АДМИНИСТРАЦИЯ ГОРОДСКОГО ОКРУГА КРАСНОТУРЬИНСК СВЕРДЛОВСКОЙ ОБЛАСТИ

от 11.11.2022 № 01-01/1319
г. Краснотурьинск

О внесении изменений в проект организации дорожного движения на улично-дорожной сети муниципального образования городской округ Краснотурьинск, утвержденный постановлением Администрации городского округа Краснотурьинск № 72 от 20.01.2015

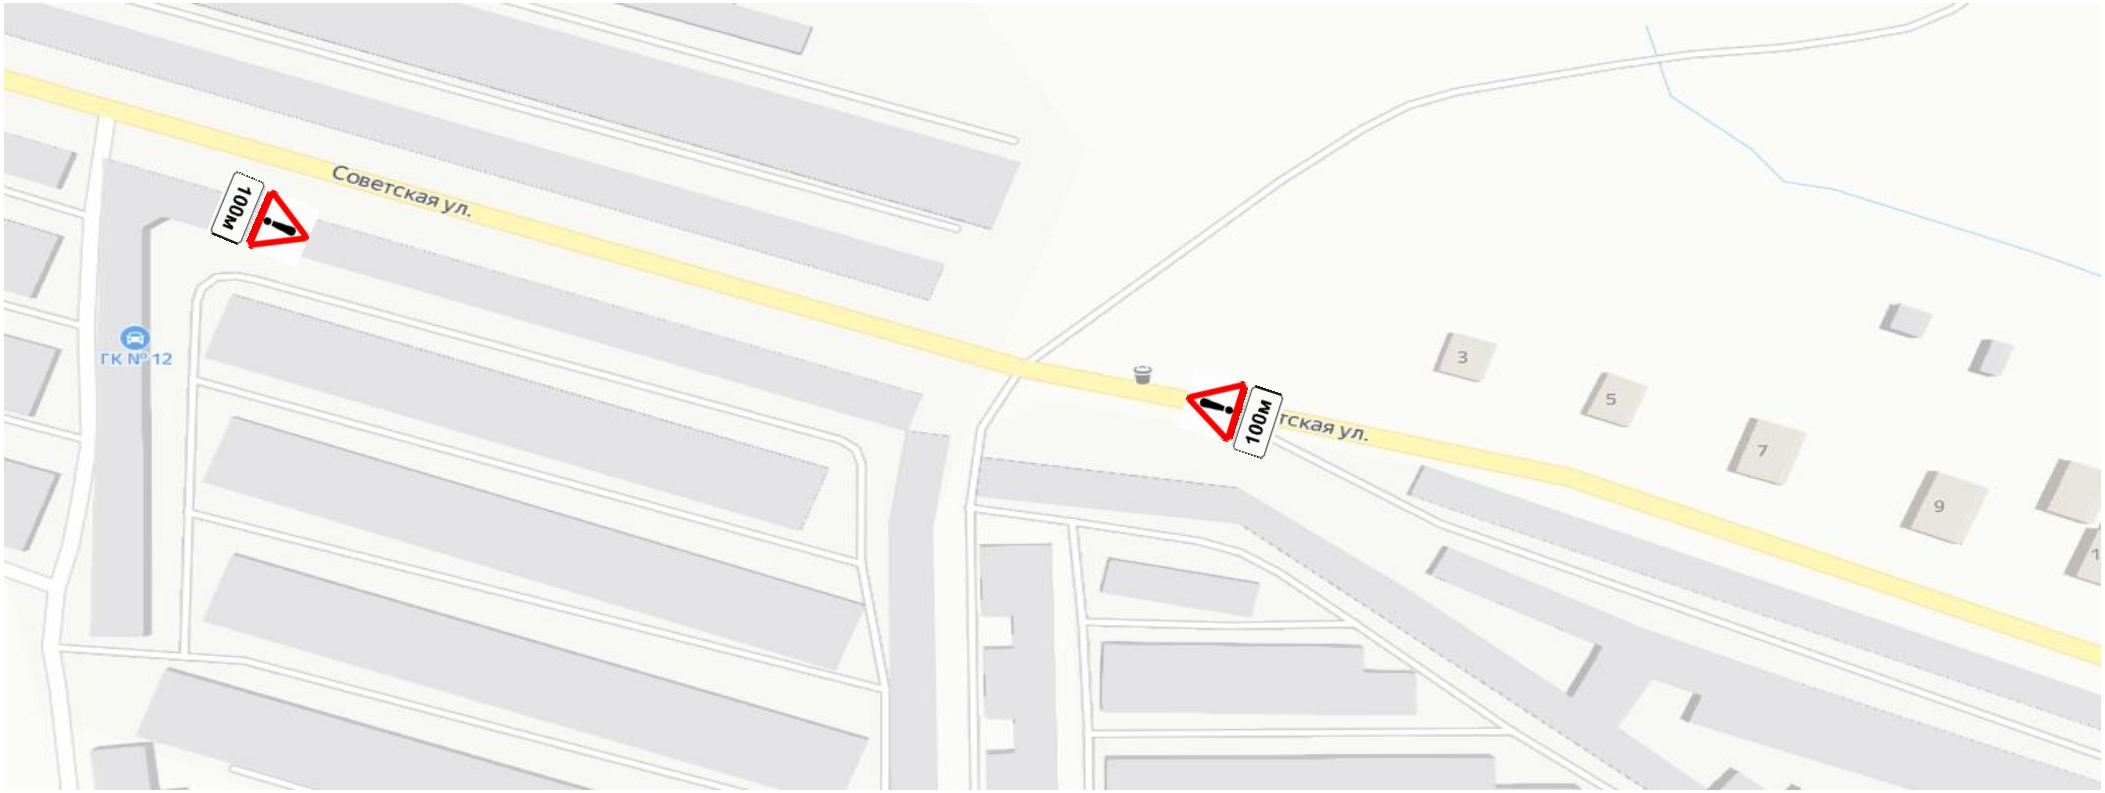
1. Внести изменения в проект организации дорожного движения на улично-дорожной сети муниципального образования городской округ Краснотурьинск, утвержденный постановлением Администрации городского округа Краснотурьинск от 20.01.2015 № 72, организовав движение автомобильного транспорта в соответствии со схемой дислокации дорожных знаков на улице Советская (участок улицы Советская в районе СПГК № 12) городского округа Краснотурьинск согласно приложения к настоящему постановлению.

2. Муниципальному учреждению «Управление жилищно-коммунального хозяйства» (Н.В. Васендин) в срок до 21.11.2022 установить дорожный знак 1.33. «Прочие опасности» с табличкой 8.1.1. «Расстояние до объекта 100» в соответствии с требованиями «ГОСТ Р 52289-2019. Национальный стандарт

Российской Федерации. Технические средства организации дорожного движения. Правила применения дорожных знаков, разметки, светофоров, дорожных ограждений и направляющих устройств» (утвержден Приказом Росстандарта от 20.12.2019 № 1425-ст), на расстоянии от 50 до 100 метров от наземного выпуска магистральной тепловой сети ТМР согласно приложения к настоящему постановлению.
